Mission régionale d'autorité environnementale

**Avis délibéré en date du 26 juillet 2018
de la Mission régionale d'autorité environnementale d'Île-de-France
sur le projet d'aménagement du parc de loisirs « Napoléon »
à Marolles-sur-Seine (Seine-et-Marne)**

Synthèse de l'avis

Périmètre de la ZAC du Moulin – Source : étude d'impact

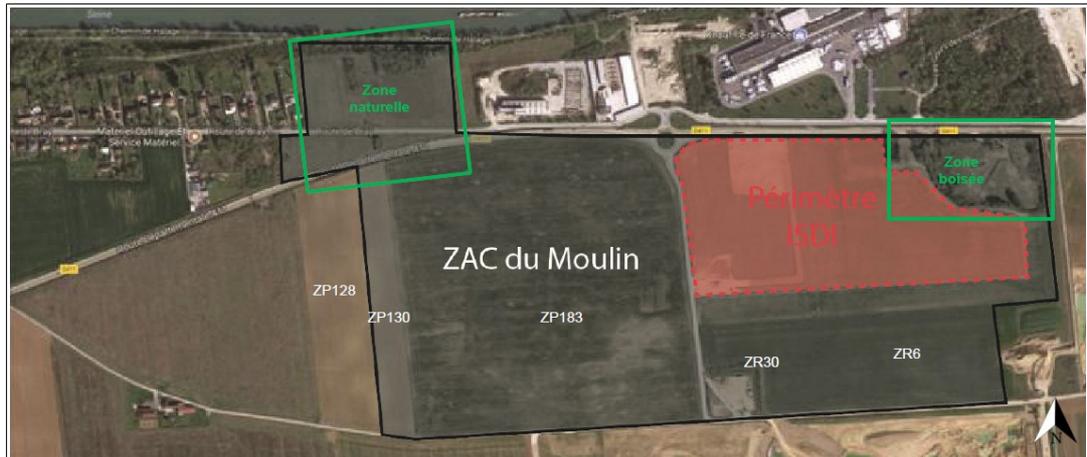
Son périmètre opérationnel (cf. figure suivante) comprend 51 ha de terrains au sud de la RD 411, destinés à l'implantation du parc de loisirs. Ceux-ci sont actuellement occupés par des zones d'exploitation de carrière (devant être ré-aménagées en vue d'un usage agricole), une zone de stockage de déchets inertes (périmètre d'installation de stockage de déchets inertes - ISDI) et au nord-est, par une ancienne zone d'exploitation de carrière aujourd'hui boisée.

Enfin, au nord de la RD 411, au sein du périmètre de la ZAC, une réserve foncière aujourd'hui constituée de bosquets, relie le parc de loisirs à la Seine.

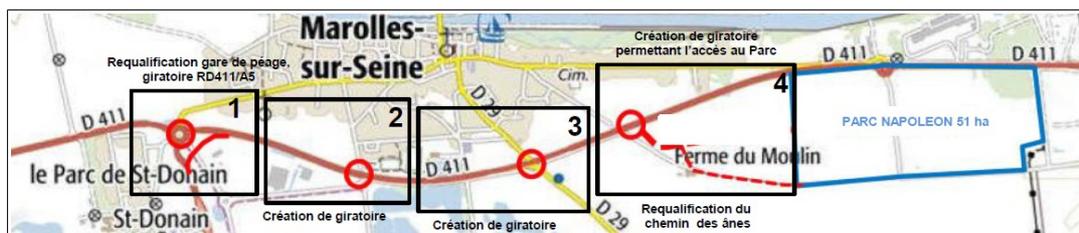
Une partie des terrains à l'ouest de la ZAC a été ré-aménagée en vue d'un usage agricole, après qu'une autorisation d'exploiter une carrière à ciel ouvert a échoué en 2015. En raison du projet, la partie sud-est de la ZAC, qui appartient à un périmètre d'autorisation d'exploiter en cours, fait quant à elle l'objet d'une modification du phasage d'exploitation et de ré-aménagement. Par ailleurs, les conditions de remblaiement de l'installation de stockage de déchets inertes (ISDI) doivent également être modifiées en raison du projet. Ces modifications entraînent une nette augmentation des cadences d'accueil des matériaux, qui mériterait d'être abordée au sein de l'étude d'impact.

Les modifications de phasage d'exploitation, de stockage et de ré-aménagement sont examinées dans le cadre de la réglementation relative aux Installations classées pour la protection de l'environnement (ICPE). Les nombreux documents fournis dans l'étude d'impact (pages 31-60) à ce sujet complexifient la compréhension du projet et mériteraient d'être synthétisés.
